【関連質問への回答】
新規制基準適合性審査申請
<(9)事故対応の基盤整備>
緊急時対策所

2019年4月23日

東北電力株式会社

2. 検討会における指摘事項

➤ 構造概要

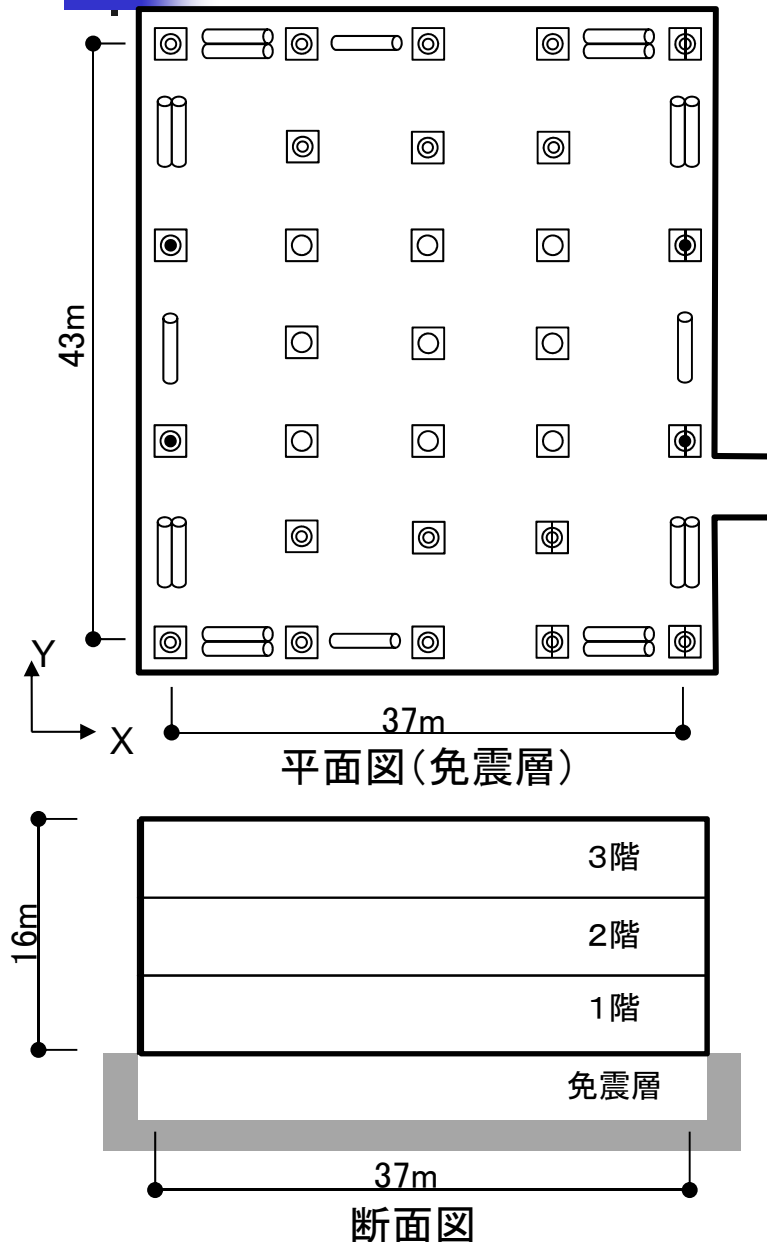
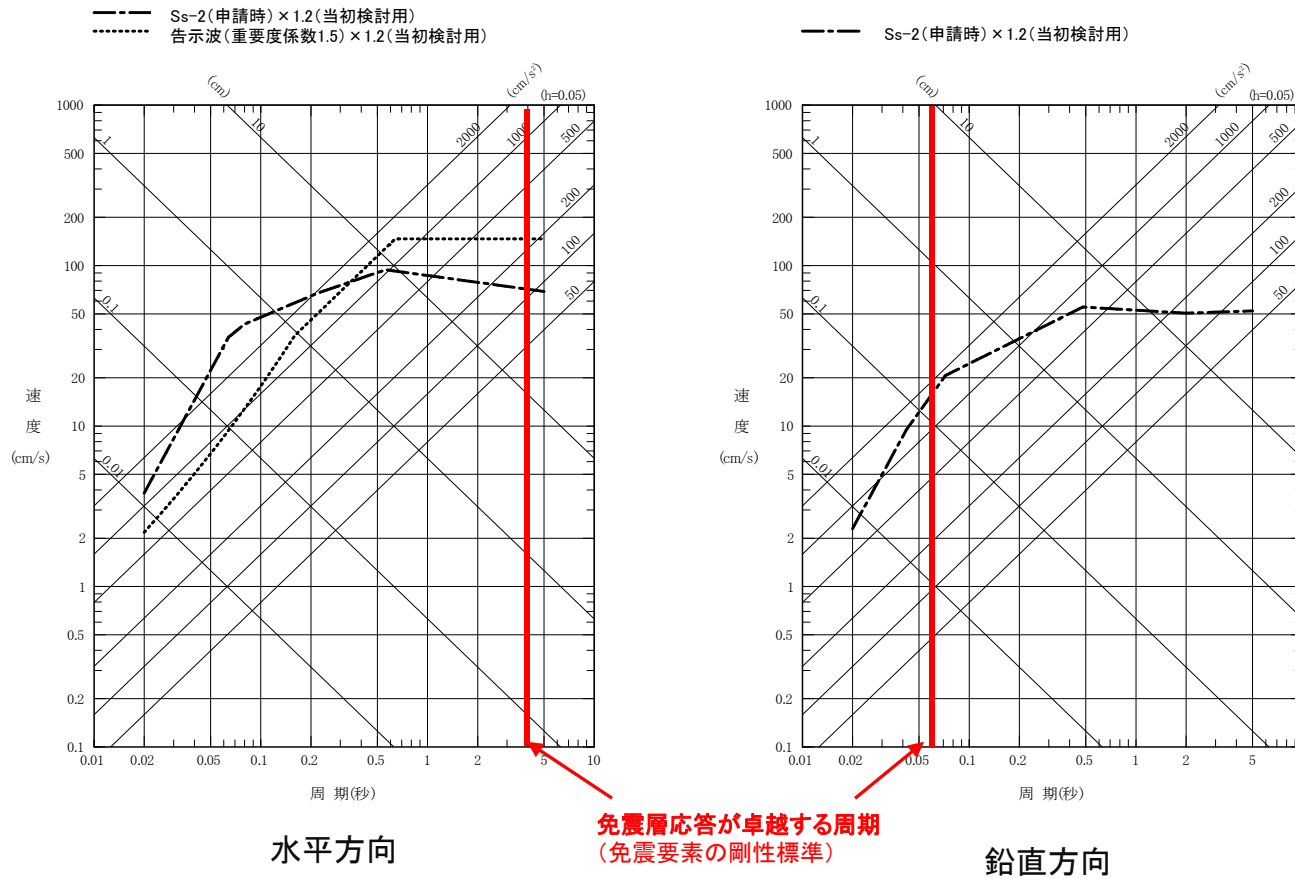
○建物構造を「免震」から「耐震」に変更した経緯・理由について、構造変更による設備への影響の観点や先行他社の構造変更との関係性も含めて、詳細に説明して欲しい。(第15回:長谷川委員、鈴木委員、栗田委員)

○免震重要棟の当初検討では基準地震動の増大・追加を想定し、免震装置の特性のばらつきを考慮した地震応答解析により、免震構造の裕度について検討していた。

水平方向:約4秒
鉛直方向:約0.06秒
